**CCR-VIA -- COMITATO DI COORDINAMENTO REGIONALE PER LA  
VALUTAZIONE D'IMPATTO AMBIENTALE**

**Giudizio n° 4094**                      **Del**                      **07/12/2023**  
**Prot. n° 23/455101**                      **Del**                      **09/11/2023**

**Oggetto:**                      Impianto di recupero di rifiuti non pericolosi Pavimental S.P.A. contrada  
Tamarete - Zona Industriale

**Tipo procedimento:**                      Valutazione di Impatto Ambientale ai sensi dell'art. 27 bis del D.Lgs. 152/06  
e ss.mm.ii.

Figura 1 – Posizionamento dei punti di emissione E1 e ED3 indicati nelle relazioni agli atti

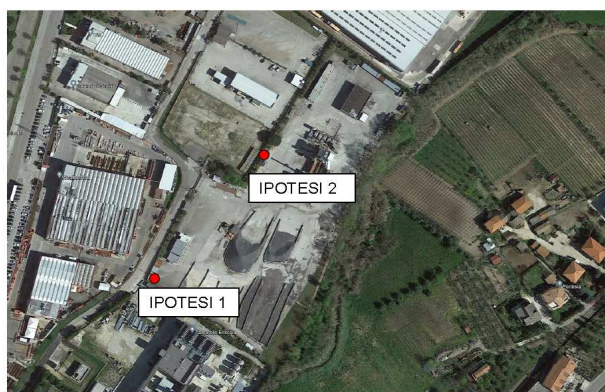
In merito richiesto dal CCRVIA con Giudizio n. 4044 del 19/10/23 al punto 1 “valutare la possibilità di modificare il lay-out impiantistico proposto al fine di allontanare quanto più possibile, dai recettori abitativi più prossimi allo stabilimento, le fonti di emissione odorogene, in particolare i punti di emissione E1 e quelli delle cisterne di bitume ED3”, la Ditta dichiara quanto segue ha valutato la possibilità di uno spostamento delle sorgenti emissive, cercando di variare il punto di fuoriuscita in una posizione maggiormente distante dai ricettori abitativi.

Di seguito si riportano gli stralci ortofotografici che confrontano il posizionamento dei punti di emissione E1 e ED3 indicati nelle relazioni già agli atti e quello relativo a due ipotesi di modificare il posizionamento della sorgente emissive E1.

“L’ipotesi indicata con la numerazione n. 1, posizionata circa 300 metri dalle abitazioni più prossime, non è applicabile in quanto si verrebbe a creare un’eccessiva perdita di carico nella tubazione. Ciò comporta un sovradimensionamento dell’aspiratore che genererebbe problemi di gestione sull’impianto.

Fermo restando tutto quanto sopra occorre puntualizzare che la realizzazione di impiantistica supplementare, intesa come impianti di aspirazione, comporterebbe l’incremento delle emissioni sonore già valutate.

Per quanto riguarda l’ipotesi 2, al netto dell’ampliamento delle dotazioni impiantistiche e dei conseguenti impatti da un punto di vista del rumore, occorre precisare quanto segue.

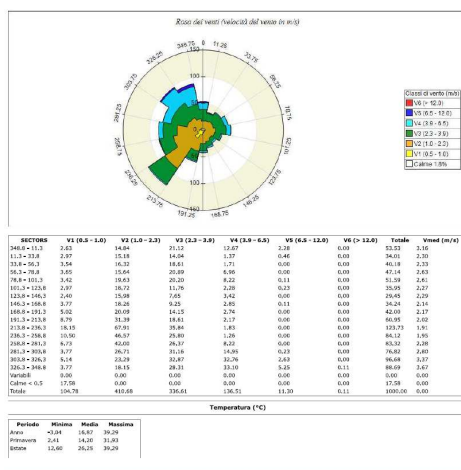
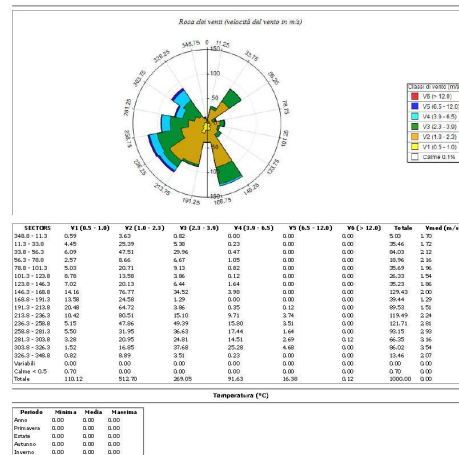
I dati metereologici acquisiti si riferiscono all'anno 2021. In allegato si riporta la rosa dei venti dell'area interessata.

Partendo dall'elaborazione modellistica già depositata agli atti è stata valutata la ricaduta degli inquinanti e degli odori in funzione della variazione della posizione dei punti di emissione. I risultati ottenuti a seguito della modifica forniscono gli stessi dati senza evidenziare un sostanziale beneficio o una sensibile riduzione dell'impatto ai ricettori.

La motivazione di questo risultato va ricercata nella direzione prevalente dei venti, indicata in funzione dei dati di zona relativi al 2021, con moto prevalente in direzione sud-ovest. Tale andamento dei venti locali rende ininfluente, in termini di riduzione dell'impatto ai ricettori ubicati a est, un eventuale allontanamento dei punti emissivi in direzione dell'area industriale di Tamarete.

Con nota tecnica integrativa acquisita in atti al prot 487475 del 1/12/23 la Ditta ha trasmesso una nuova rosa dei venti ricostruita utilizzando i dati dati anemometrici (intesi come intensità e direzione) estratti dal sistema di gestione della rete per il monitoraggio della qualità dell'aria dell'Arta, stazione di Ortona, nel periodo dal 01/04/2022 a 31/03/2023.

A tale merito la Ditta dichiara "che si nota una sostanziale congruenza in merito alla direzione prevalente dei venti e della intensità media, tra i nuovi dati e quelli impiegati per la redazione del modello previsionale di ricaduta dei contaminanti."
